MEJORAS PARA CAMINO DE ACCESO LT 230 KV 3B/4B TORRE 122 A 129, LOS CALDERONES, PANAMÁ OESTE, ZONA1.

MEMORANDO-SEIA-136-2022

GEOMATICA-EIA-CAT I-0766-2022

**INFORME DE INSPECCIÓN TÉCNICA
SAPB N°-153-2022.**

CORREGIMIENTO DE PLAYA LEONA Y GUADALUPE, DISTRITO
DE LA CHORRERA, PROVINCIA DE PANAMÁ - PROYECTO
MEJORAS PARA CAMINO DE ACCESO LT 230 KV 3B/4B
TORRE 122 A 129, LOS CALDERONES, PANAMÁ OESTE, ZONA 1

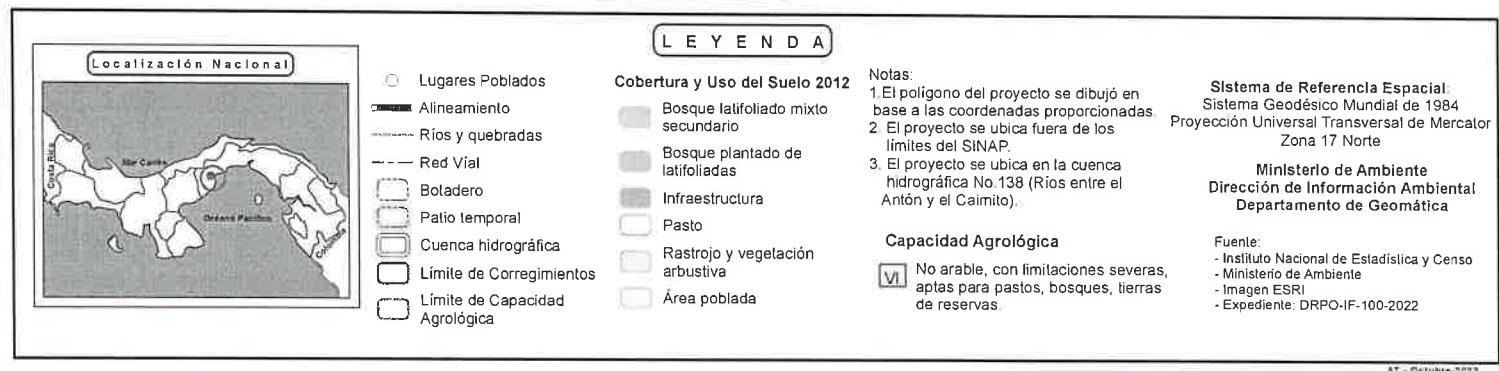
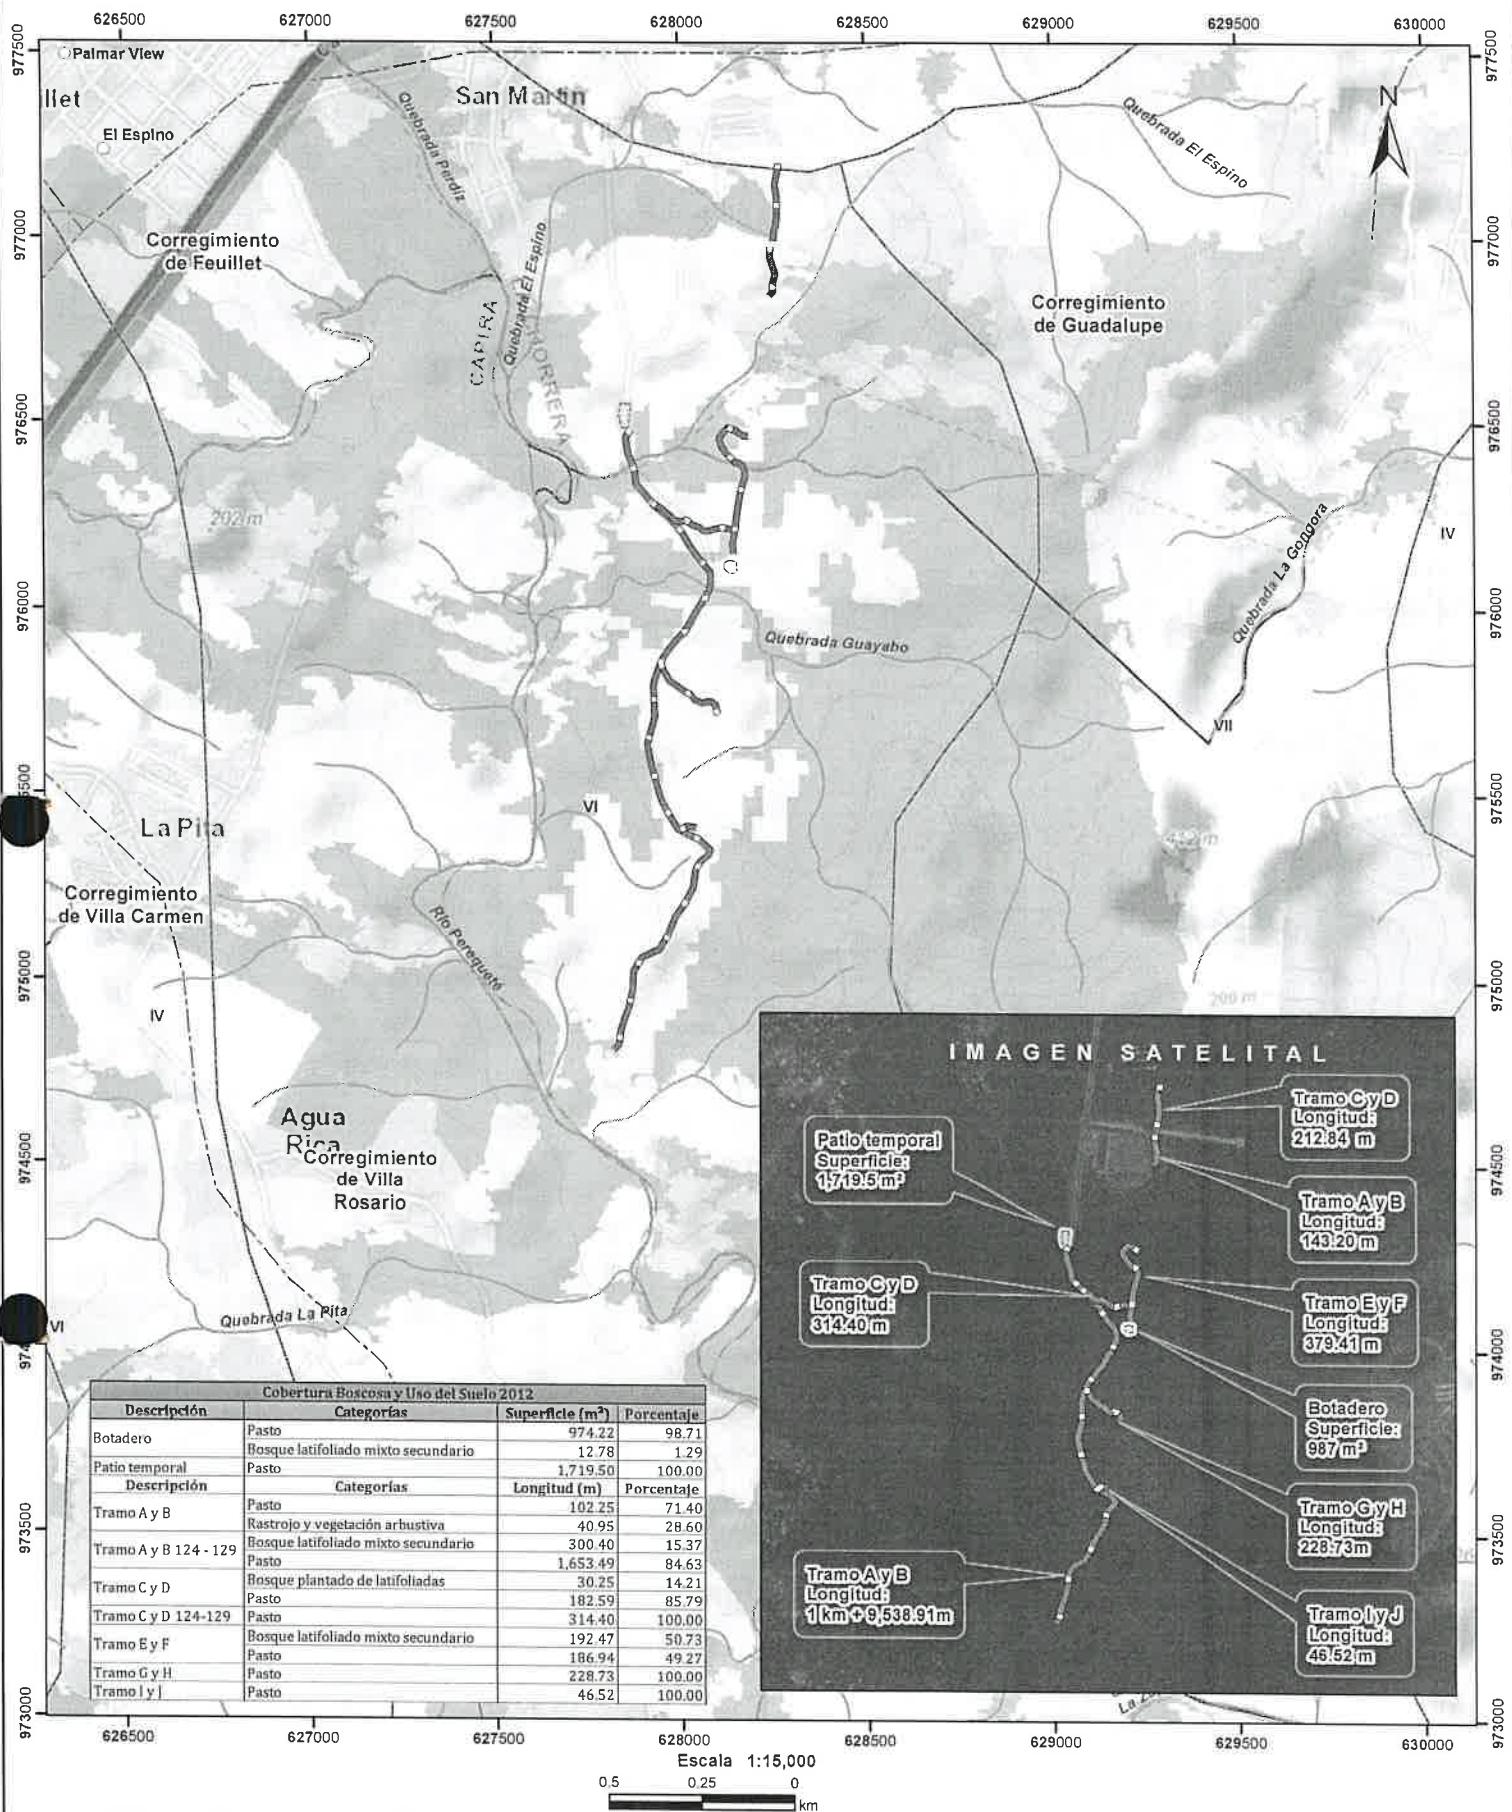
Con los datos proporcionados se generaron dos polígonos denominados “**Botadero**” (987 m²) y “**Patio temporal**” (1,719.5 m²) y siete (7) alineamientos denominados “Tramo A y B 122-123” (143.20 m), “Tramo C y D 122-123” (212.84 m), “Tramo A y B 124-129” (1km+ 9,538.91m), “Tramo C y D 124- 129” (314.40 m), “Tramo E y F” (379.41 m), “Tramo G y H” (228.73 m²), “Tramo I y J” (46.52 m). El mismo se ubica fuera de los límites del Sistema Nacional de Áreas Protegidas

De acuerdo a la Cobertura Boscosa y Uso del Suelo año 2012, el alineamiento y polígonos se ubican en las categorías de “**Pasto**”, “**Bosque latifoliado mixto secundario**”, “**Rastrojo y vegetación arbustiva**” y “**Bosque plantado de latifoliadas**”; y según la Capacidad Agrológica se ubica en el tipo VI (No arable, con limitaciones severas, aptas para pastos, bosques, tierras de reservas).
